**MEMORÁNDUM N° 31.577**

**MAT. : Solicita Medida Provisional Pre-procedimental que indica**

EL “Relleno Sanitario El Molle” se ubica en la Región de Valparaíso, Provincia de Valparaíso, comuna de Valparaíso, en el sector denominado Quebrada Verde, Cerro Colorado, camino La Pólvora, cuyo titular es Gestión Integral de Residuos SpA, RUT: 96.964.360-K. El sitio de disposición final de residuos recepciona residuos domiciliarios y asimilables a domiciliarios de las comunas de las comunas de Valparaíso, Viña del Mar, Quilpué, Limache y Concón.

**Figura 3. Ubicación de relleno sanitario respecto a la localidad de Laguna Verde**

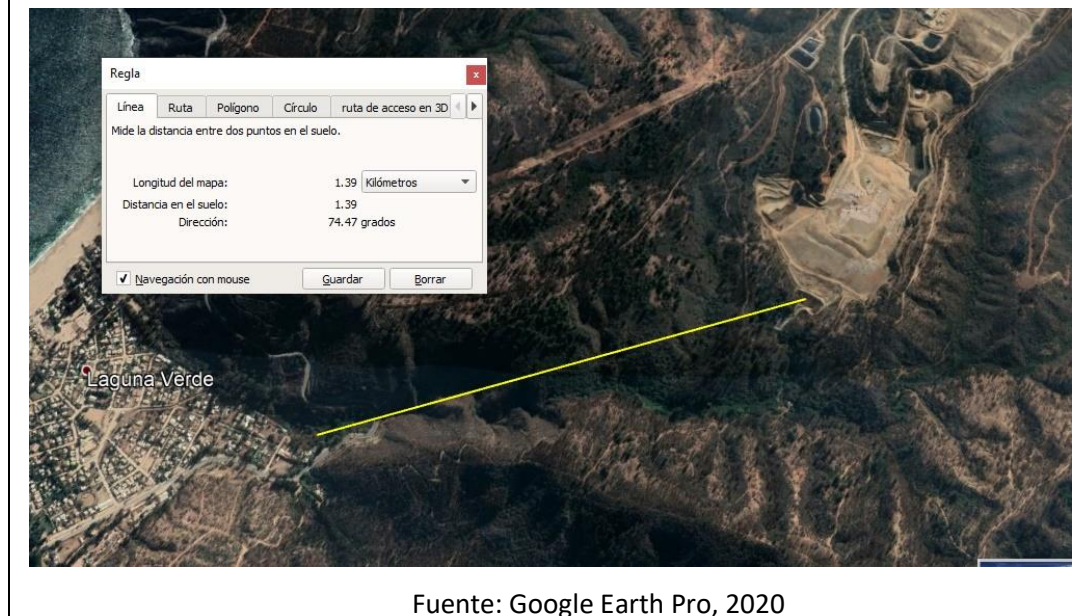
2.1 Actualmente existe escurrimiento de lixiviados generados en el vertedero y aguas lluvias no canalizadas desde la parte alta, las cuales se dirigen aguas abajo hacia una quebrada, tomando contacto con aguas superficiales afectando su calidad y su aptitud para el uso de agua para consumo humano y riego. Esto se evidencia en el análisis realizado a los ensayos de calidad de agua superficial y subterránea reportados por el titular, y que en el marco del Informe de Fiscalización, expediente DFZ-2018-1572-V-RCA, elaborado por la Oficina Regional de

Valparaíso, abordó los resultados de los años 2017 a 2019, en las cuales se evidencia que las aguas que escurren no permiten esos usos. El cauce de esta quebrada se dirige hacia la localidad de Laguna Verde, sector poblado que se encuentra a aproximadamente a 1,3 km del relleno sanitario.
